PRODUCT NEWS

RÉVISION DU LEVIER DE FERMETURE DE LA PORTE SECONDAIRE DE LA VX25

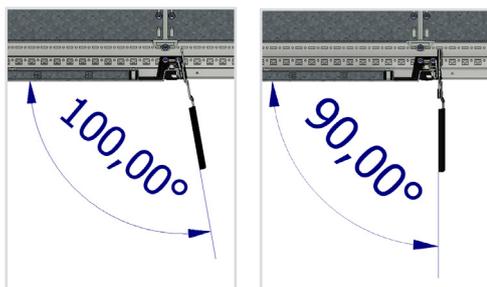
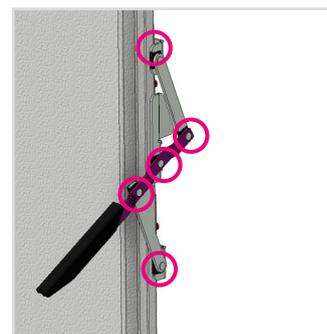
Suite au retour d'expérience du marché concernant le levier de fermeture de la porte secondaire des armoires VX25 à deux portes, ce levier de fermeture sera révisé et sera bientôt exécuté dans la version améliorée !

Le levier de fermeture rénové servant à ouvrir la porte secondaire a amélioré la maniabilité et la stabilité.

Amélioration des liaisons d'accouplement qui se traduit par une amélioration de la souplesse du mécanisme de verrouillage. Cette modification est appliquée dans la production depuis fin 2020.

Amélioration du positionnement de la poignée, d'une position légèrement de biais à une position alignée directement sur l'opérateur. Il en résulte que, lors de l'ouverture, le levier est perpendiculaire à la porte et se déplace donc directement dans le sens du mouvement de fermeture.

Utilisation d'un matériau plus résistant pour le levier du mécanisme de verrouillage.

La mise en œuvre et l'exécution en production sont prévues à partir de la mi-avril.
